Stadt Karben, Okarben

**Bebauungsplan Nr. 236
„Am Warthweg“**

Beschlussempfehlungen zu den im Rahmen der frühzeitigen Beteiligung der Öffentlichkeit gemäß § 3 Abs. 1 BauGB sowie der Behörden und sonstiger Träger öffentlicher Belange gemäß § 4 Abs. 1 BauGB eingegangenen Stellungnahmen mit Hinweisen und Anregungen (Frist bis zum 16.07.2021).

Karben und Wettenberg, den 25.07.2023

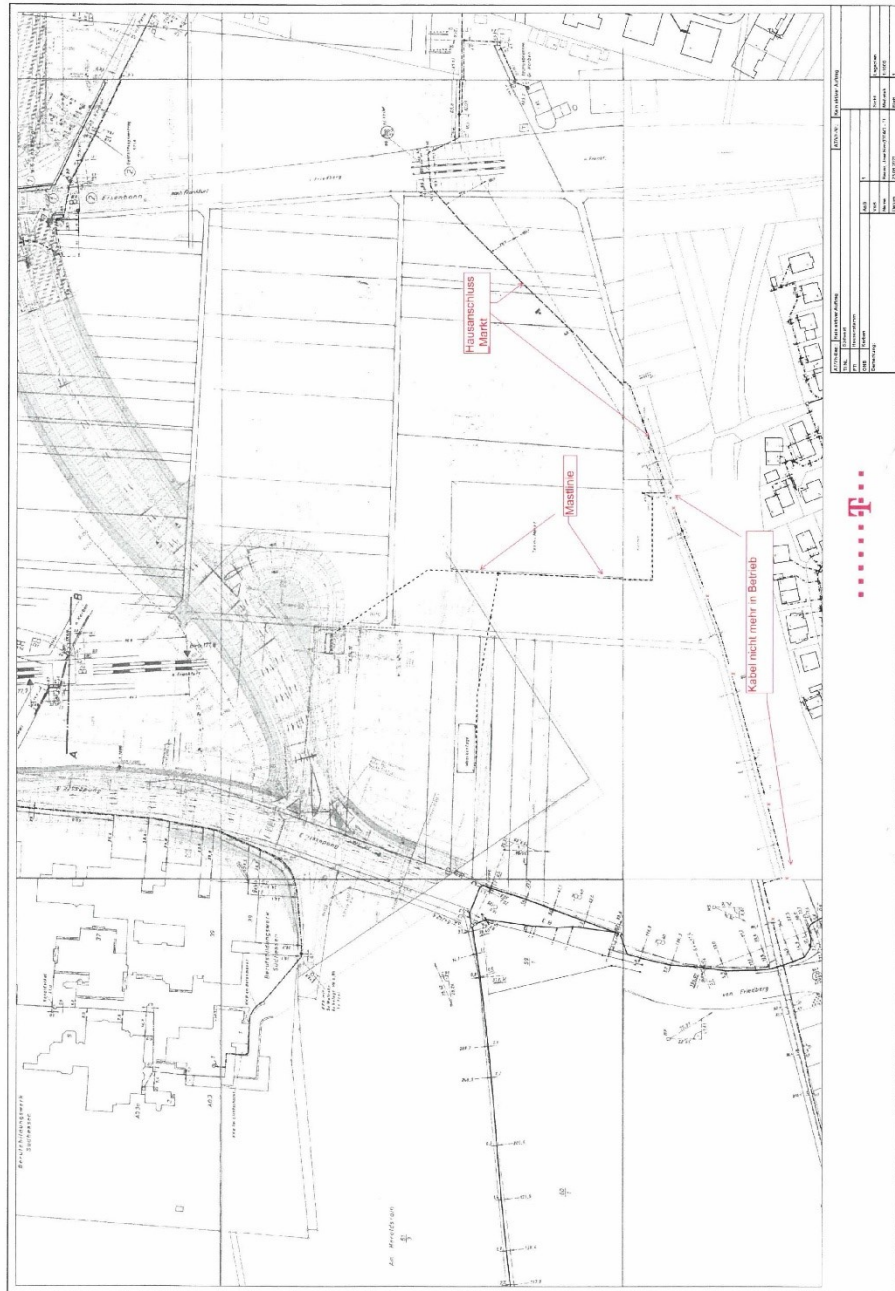
Vom eingereichten Bebauungsplan sind wir betroffen. Im Plangebiet befinden sich Telekommunikationsanlagen der Telekom. (s. Anlage Lageplan -Hausanschluss des Marktes mit einer Mastlinie zur Versorgung der Waschanlage und Tankstelle))

Die im Planbereich liegenden Telekommunikationslinien der Telekom werden von der Baumaßnahme berührt und müssen bei Bedarf gesichert, verändert oder verlegt werden.

Zu 1.: Die nachfolgenden Hinweise werden zur Beachtung im Vollzug der Bauleitplanung zur Kenntnis genommen.

Auf Ebene der Bauleitplanung besteht kein weiterer Handlungsbedarf.

Anlagen
Übersichtsplan oN

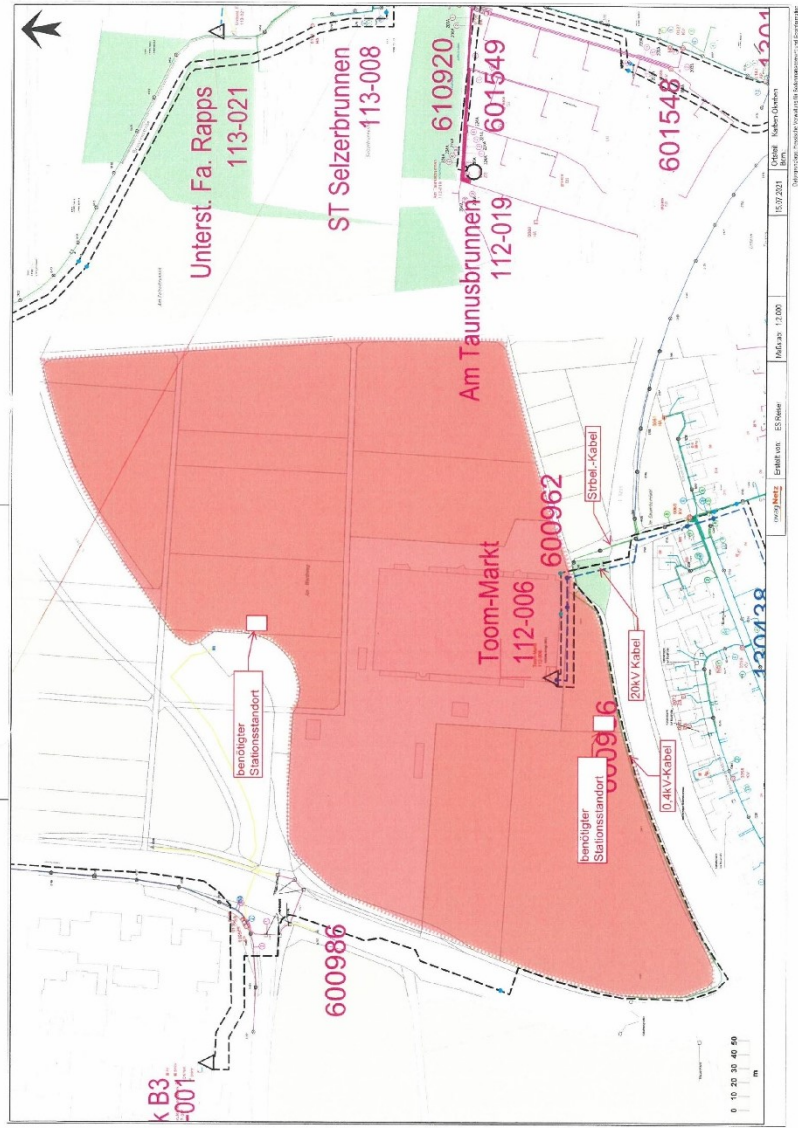
Angrenzend an das ausgewiesene Gebiet sind von uns 20 kV-, 0,4 kV-Kabel und Fernmeldekabel gelegt. Zusätzlich befinden sich angrenzend in diesem Gebiet Anlagen für die Straßenbeleuchtung. Die ungefähre Lage der Anlagen haben wir in dem beigefügten Plan eingezeichnet und bitten um Darstellung im Bebauungsplan. Für die korrekte Eintragung der Trassen besteht die Möglichkeit der örtlichen Einmessung. Zusätzlich können Sie die entsprechenden Bestandspläne anfordern.

3. Für die Versorgung des geplanten Gewerbegebietes mit elektrischer Energie halten wir den Bau zweier Transformatorenstation für erforderlich. Geeignete Standorte haben wir in den beigefügten Plan eingezeichnet. Hierzu benötigen wir eine Fläche von 5 m Breite * 6,1 m Tiefe mit einem Kanalanschluss an der rechten vorderen Grundstückseite. Neben der zeichnerischen Darstellung im Bebauungsplan bitten wir textlich aufzunehmen, dass innerhalb der Fläche für Versorgungsanlagen mit der Zweckbestimmung Elektrizität (Transformatorenstation), bauliche Anlagen die einzuhaltenden Grenzabstände nach Landesbauordnung unterschreiten dürfen. Die Station ist gem. Anlage zu § 63 HBO baugenehmigungsfrei. Für Rückfragen, den Standort betreffend, setzen Sie sich bitte frühzeitig mit unserer Fachabteilung in Friedberg - Tel. 06031/82-1231 – in Verbindung. Die Stadt wird gebeten, das Grundstück der OVAG zu gegebener Zeit kostenlos zur Verfügung zu stellen. Das Grundstück bleibt weiterhin im Eigentum der Stadt; die OVAG wird für den Bau, den Betrieb und den Unterhalt der Transformatorenstation eine beschränkt persönliche Dienstbarkeit zu Gunsten der OVAG eintragen lassen.

Nach telefonischer Abstimmung vom 31.07.2023 mit der OVAG wurde vereinbart, dass im Bebauungsplan auf eine zeichnerische Festsetzung der Trafo-Standorte verzichtet wird. Generell sind diese Anlagen in dem Sonder- bzw. Gewerbegebiet zulässig. Der oder die exakten Standorte werden nachfolgend zur Bauleitplanung im Rahmen der konkreten Erschließungsplanung definiert und festgelegt. Auf Ebene der Bauleitplanung besteht kein weiterer Handlungsbedarf.
